Arkivsak-dok. 16/07387-158  
Saksbehandler Maria Falch Holm

## **Detaljregulering for Rådhusplassen - Ny 1.gangsbehandling**

Detaljregulering for Rådhusplassen har vært ute på høring/til offentlig ettersyn. Planforslaget har blitt justert etter høring og kommer derfor opp til ny 1.gangsbehandling.

Figur: Revidert plankart etter høring

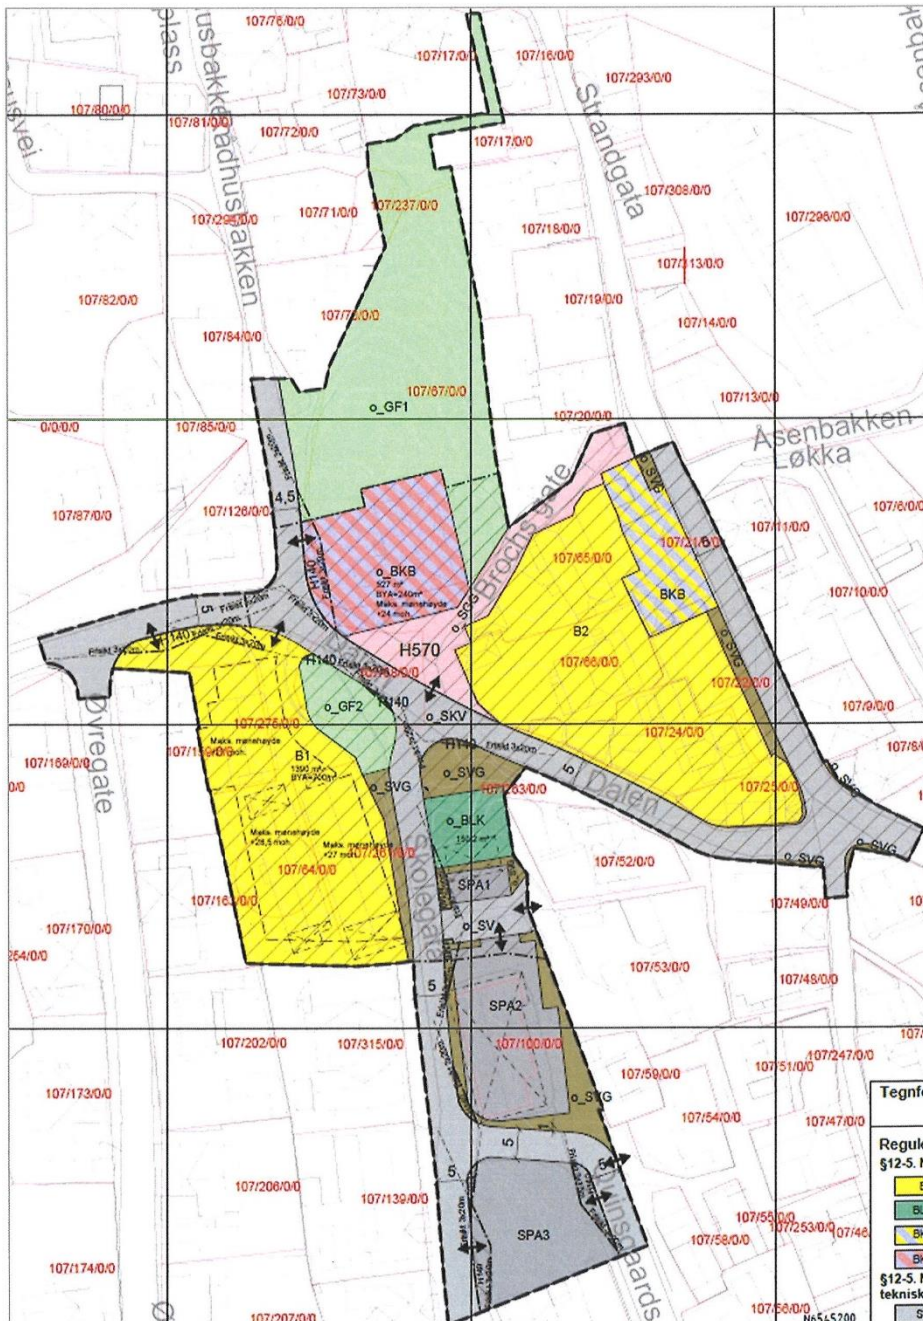
Det er gjort følgende endringer i plankartet etter høring:

- Det reguleres inn en lekeplass (BLK) på tidligere parkering SPA1

- Parkeringer SPA 1-4 omdefinieres til SPA1-3 (tidligere SPA2 er nå SPA1, tidligere SPA3 er nå SPA2, tidligere SPA4 er nå SPA3)
- Endringer i bestemmelser for parkeringsareal:
  - SPA1 skal ha oppmerkede overflateparkering med oppmerkede parkeringsplasser
  - Det tillates overflateparkering eller garasjeanlegg i SPA2-3
  - Det stilles krav til materialvalg, tilpasning til området m.m. ved oppføring av nye garasjer i SPA2-3.
- Teknisk justering av plankart: Hensynssone for kulturmiljø H570 1-5 omgjøres til en felles hensynssone for alle arealer innenfor NBI-området

Administrasjonen vurderer at planforslaget må ut på en ny høringsrunde da det er gjort endringer i planforslaget etter høringen som berørte parter ikke har hatt mulighet til å uttale seg til. Dette gjelder blant annet en parkeringsplass (tidligere SPA1) som i stedet reguleres til en lekeplass (BLK).
